## **7 Conclusions motivées et avis du commissaire enquêteur**

### **7.1 Conclusions motivées**

La mise en compatibilité du PLU de Bains sur Oust est une conséquence du caractère d'intérêt général de l'opération d'aménagement du Parc d'activités de la Porte de Rennes Tournebride qui a donné lieu à une enquête publique du 10 mars au 12 avril pour déclaration d'utilité publique.

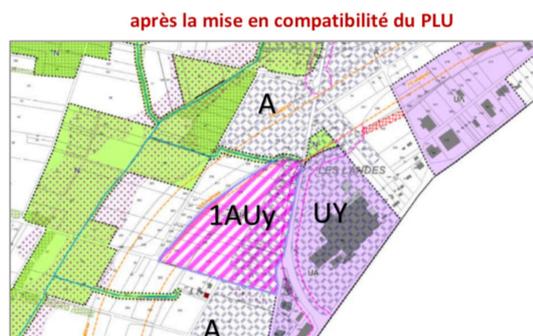
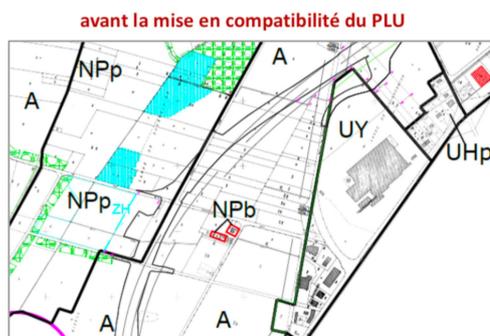
**Commentaire du commissaire enquêteur :** L'adoption de ce classement cohérent avec la zone Uy contigüe est valide. La correction apportée dans le mémoire en réponse quant à la légende sur le plan de zonage sud 5.3 inséré dans le dossier répond à la demande de correction du commissaire enquêteur.

Dans le plan d'aménagement de la zone figure une zone humide (mare) au titre de la parcelle YD242 qui sera conservée en l'état. Le commissaire enquêteur **recommande** que soit analysée la pertinence d'une intégration de cette information dans le PLU sous l'appellation NPp par exemple.

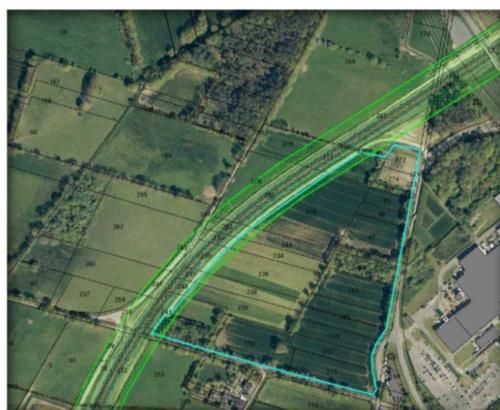
Cette information est portée sur le plan 5.3 sous forme littérale et sous forme de pointillé mais n'est pas citée explicitement dans le texte. C'est également le cas pour la marge de recul par rapport à l'axe de l'ancienne RD 67.

La surface de 7,4 ha prend en compte ces marges et le plan d'aménagement intègre les contraintes d'accessibilité. Le commissaire-enquêteur **valide** la représentation de ces contraintes sur le règlement graphique mais suggère que la rédaction du règlement y fasse référence de façon plus formelle et s'inspire plus de celle du zonage Uy.
